本書 p.94、p.95 におきまして、誤りがありました。

図 6-28 「TWE-EH Solar」と「TWE-Lite DIP」の組み合わせ

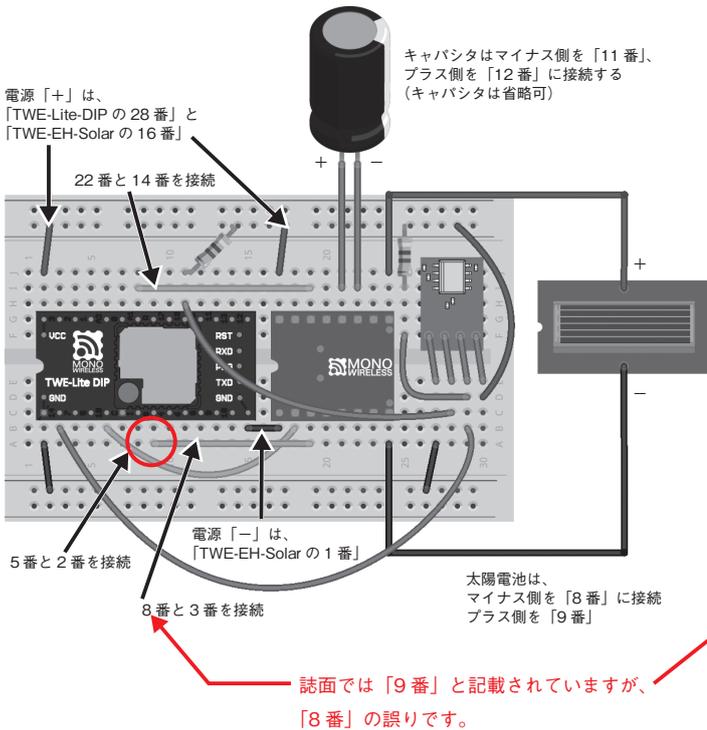
本来は、TWE-Lite の「DO2 (8 番ピン)」と接続するところを「DO3 (9 番ピン)」に接続した図が掲載されています。下記のように、お詫びして訂正いたします。

図 6-30 ブレッドボードでの配線例

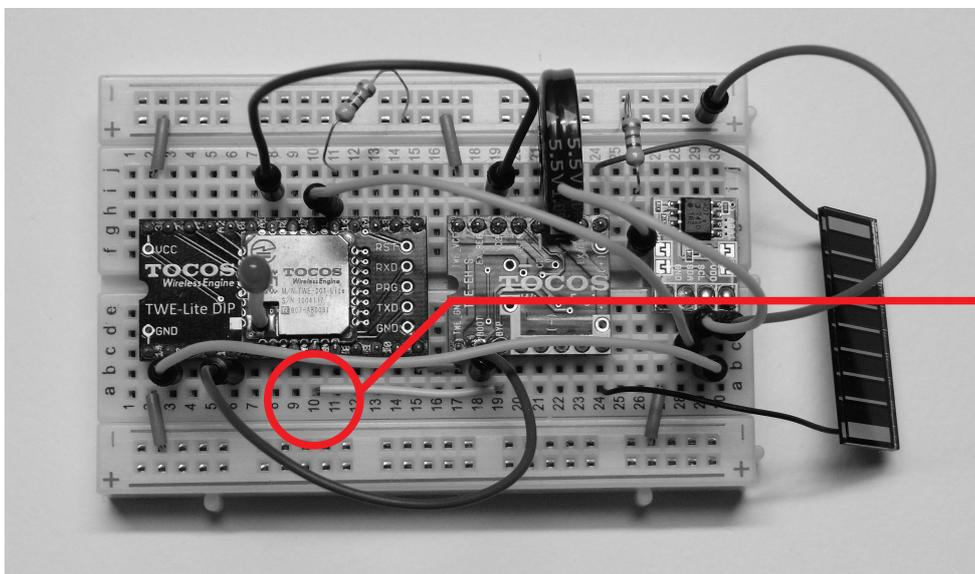
上記、回路図の修正に合わせ、写真上、ブレッドボードの「9」のシルクがあるところに接続するのが正しい図となります (掲載の写真は「10」に接続されており間違っています。隣の「9」に接続します)。
